1.1 CONCEPTO TÉCNICO No. CT:	6746
1.2 ÁREA:	Técnica y de Gestión
1.3 COORDINACIÓN:	Investigación y Desarrollo
1.4 REFERENCIA CRUZADA RADICADO FOPAE:	2012ER22146
1.5 RESPUESTA OFICIAL No.	RO-60843

2.1 SOLICITANTE:	CURADURÍA URBANA No. 4
2.2 PROYECTO:	VIVIENDA
2.3 LOCALIDAD:	18. Rafael Uribe Uribe
2.4 UPZ:	54. Marruecos
2.5 BARRIO O SECTOR CATASTRAL:	MIRADOR LOS MOLINOS II SECTOR
2.6 DIRECCIÓN:	Calle 49 B Bis Sur 5Y-18
2.7 CHIP:	AAA0009DJWW
2.8 MANZANA CATASTRAL:	71
2.9 PREDIO CATASTRAL:	19
2.10 ÁREA (Ha):	0.0100(*)
2.11 FECHA DE VISITA:	Enero 15 de 2013

Figura No. 1. Localización general del proyecto ubicado en la Calle 49 B Bis Sur 5Y-18, en el Plano Normativo de Amenaza por Remoción en Masa del POT (Decreto 190 de 2004), el cual se encuentra en amenaza ALTA MEDIA Y BAJA.

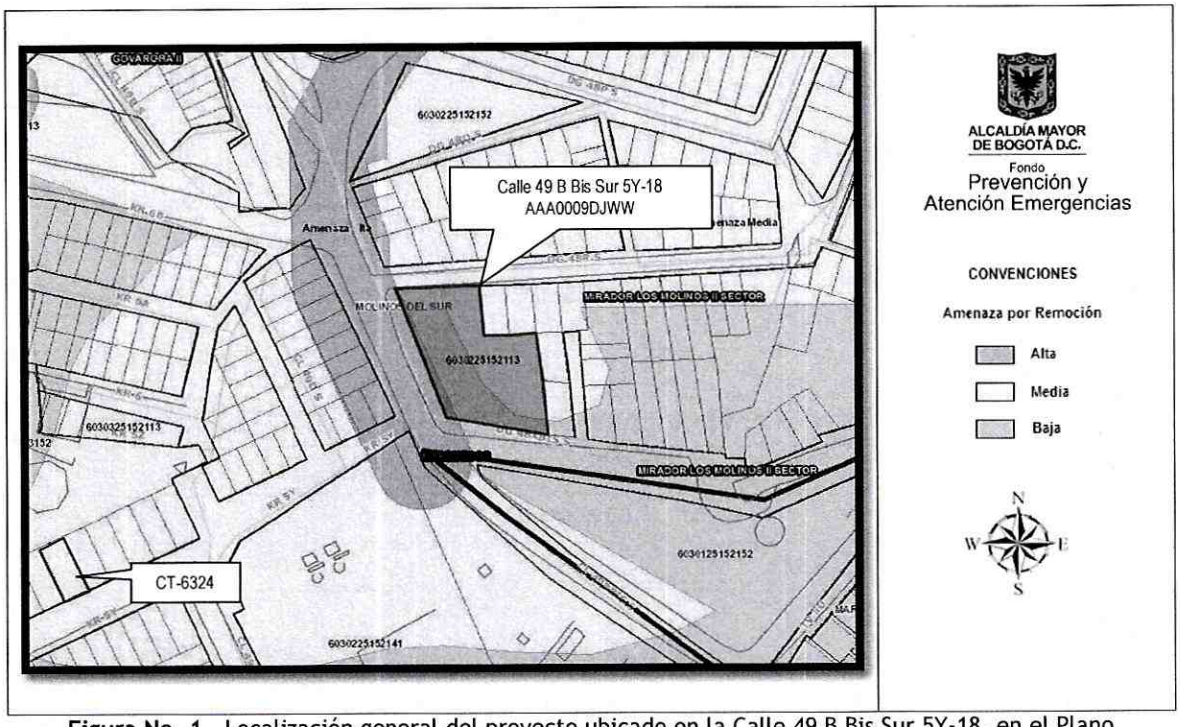
Conforme con el plano normativo de "Amenaza por Remoción en Masa" del Plan de Ordenamiento Territorial de Bogotá - POT, el sector del proyecto ubicado en la Calle 49 B Bis Sur 5Y-18 de la Localidad de Rafael Uribe Uribe, se encuentra en una zona de AMENAZA ALTA MEDIA Y BAJA por procesos de remoción en masa (Figura 1).

Fotografía No. 1. Vista general del predio en donde se desarrollará el proyecto, ubicado en la Calle 49 B Bis Sur 5Y-18 de la localidad de Rafael Uribe Uribe

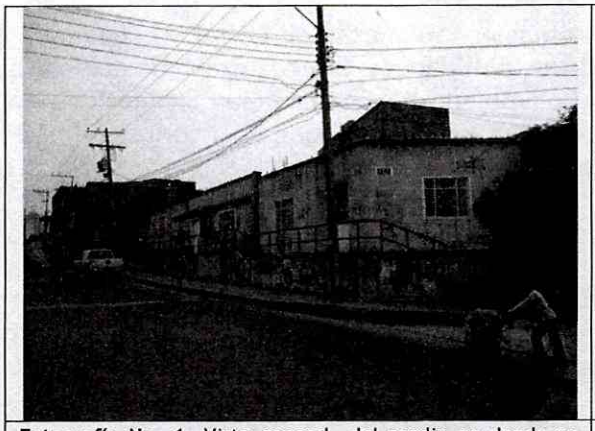
En el momento de la visita, en el predio objeto del presente concepto, se encontró al costado sur una edificación de un (1) piso de altura construida en mampostería y al costado norte un parqueadero publico aproximadamente en el 50% del área del lote; en el predio no se encontraron evidencias de afectación por procesos de remoción en masa de carácter local, ni de carácter general en la ladera o zonas aledañas al mismo.
